Service Bulletin

HOOFDGROUP	GROEP	NO
4	41	402
DATUM		
Mei 1988		
BETR.		
Koppelingspedaal afstellen		
Uitvoeringen met ABS		
480

Afstellen koppelingspedaal voor uitvoeringen met ABS

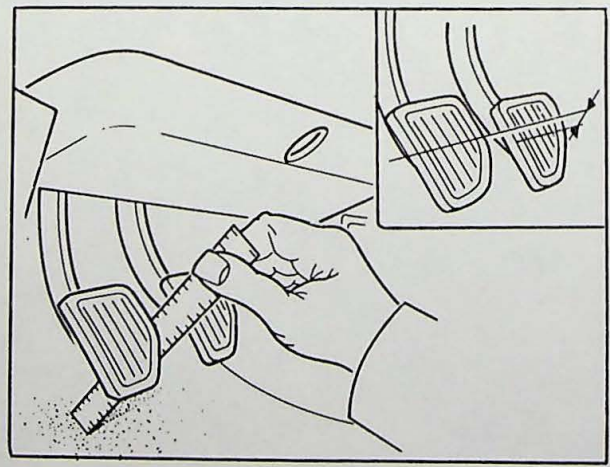
Uitvoeringen met een ABS remsysteem hebben een lagere stand van het rempedaal. Dit heeft een andere afstelwaarde van het koppelingspedaal ten opzichte van het rempedaal tot gevolg.
Raadpleeg voor het afstellen van het koppelingspedaal onderstaande tabel:

Uitvoering	mm boven rempedaal
Met ABS	30 - 35
Zonder ABS	15 - 20
